Smart-telecaster™ HD View アップデートのご案内

□ Smart-telecaster HD View V3.9.2 ⇒ V3.9.3

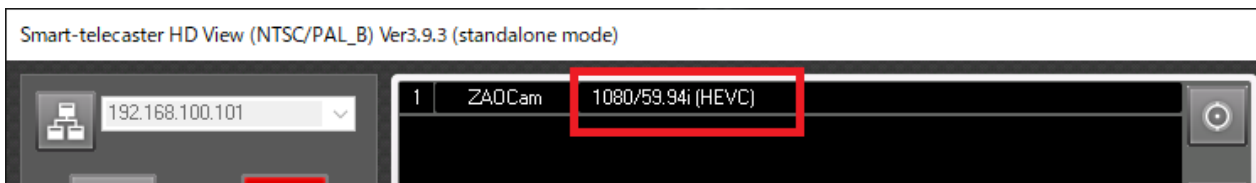
1. アプリケーション上のプレビュー表示の仕様を変更しました。

表示されるプレビューのフレームレートが、設定値通りになります。
